numer sprawy: OR-III.271.2.1.2020

dotyczy: Wyjaśnienia treści Specyfikacji Istotnych Warunków Zamówienia (SIWZ) i zmiany treści SIWZ w postępowaniu o zamówienie publiczne prowadzonym w trybie przetargu nieograniczonego na modernizację oraz renowację budynku użyteczności publicznej – budynku „Sokoła” w Gorlicach w trybie zaprojektuj i wybuduj.

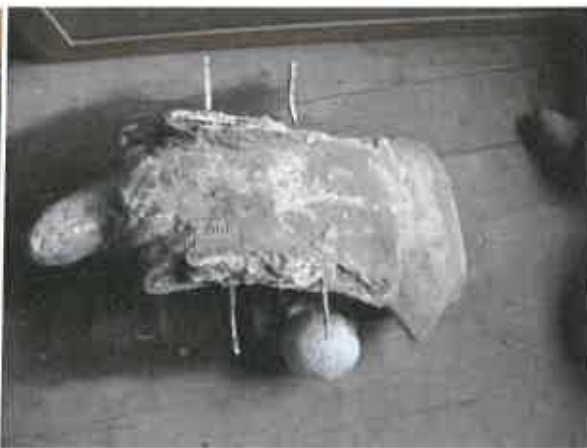
9) Czy Inwestor posiada zdeponowaną figurę "sokoła" oraz pozostałe elementy sztukatorskie do renowacji i montażu podczas prac?

Figura „sokoła” zdeponowana jest w Muzeum Regionalne PTTK im. Ignacego Łukasiewicza w Gorlicach, wg pozyskanych informacji przedmiotowa figura może stanowić wzór do wykonania kopii lub być poddana gruntownej renowacji.

Wymiary:

wysokość figury około 45 cm, skrzydło lewe o długości ok. 60 cm, prawe ok. 70 cm.

wymiary cokołu 26x35 cm i wysokości 7 cm, kule buław o średnicy 7 cm,

Z pozyskanych informacji na sztukateriach (kartuszach) znajdowały się herb Pogoni Litewskiej i herb Polski, należy odtworzyć przedmiotowe elementy. Ostateczny kształt i wygląd należy uzgodnić z konserwatorem zabytków na etapie opracowywania projektu.
